RESOLUCION No.
POR MEDIO DE LA CUAL SE MODIFICA UN ACTO ADMINISTRATIVO Y SE ADOPTAN OTRAS DISPOSICIONES

LA DIRECTORA DE LA REGIONAL VALLES DE SAN NICOLÁS DE LA CORPORACIÓN AUTÓNOMA REGIONAL DE LAS CUENCAS DE LOS RÍOS NEGRO-NARE, CORNARE. En uso de sus atribuciones legales y delegatarias y en especial las previstas en la Ley 99 de 1993, los Decretos 2811 de 1974 y 1076 de 2015 y

2. Mediante Radicado CE-01116-2023 del 23 de enero del año 2023, la parte interesada solicita modificación y claridad sobre la desafectación del POMCAS, aduciendo lo siguiente:

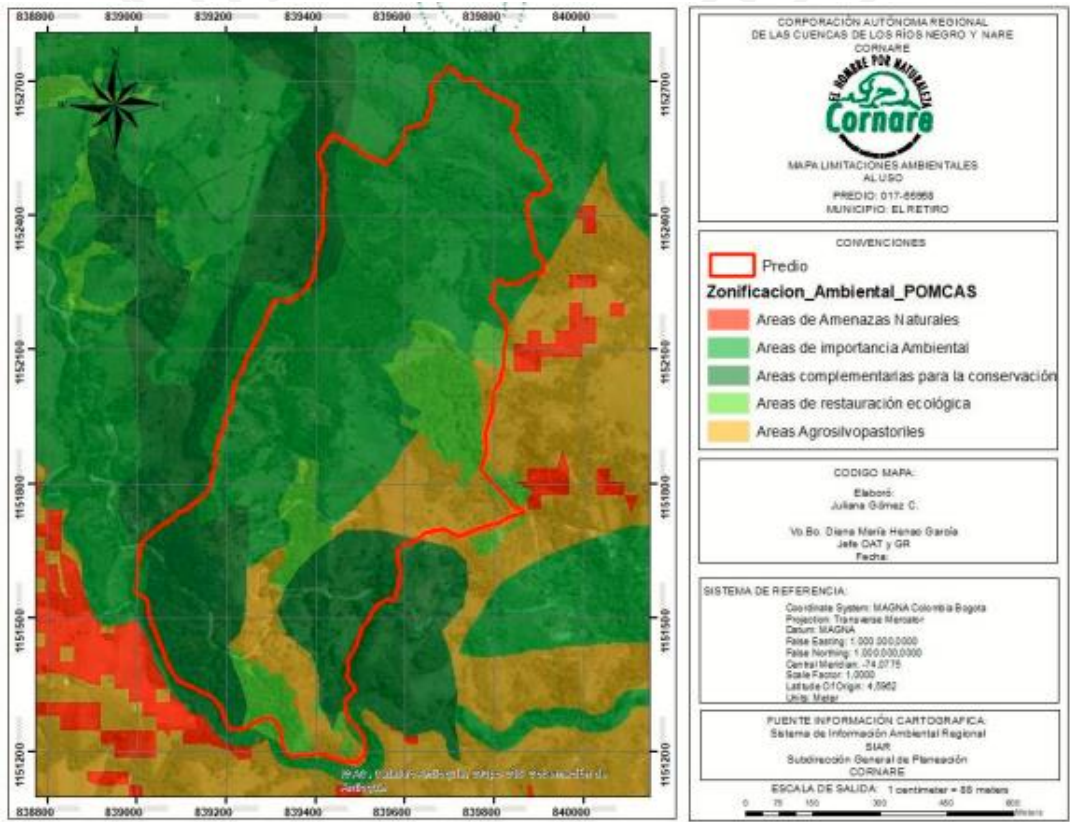
3. Mediante Resolución **RE-08962-2021** del 23 de diciembre del año 2021, en su Artículo Primero, **MODIFICA** las limitaciones al uso de 36,19 hectáreas definidas actualmente dentro de la Categoría de Conservación y Protección Ambiental del POMCA del río Arma dentro del predio identificado con FMI 017-65958 ubicado en la vereda Los Medios del municipio de El Retiro.

PARÁGRAFO 1º. Dichas áreas pasarán a ser parte de la Categoría de Uso Múltiple del POMCA del río Arma y se facultará el desarrollo de los usos definidos en la Resolución 112- 0397 del 13 de febrero de 2019 de Cornare, para esta categoría de ordenación.
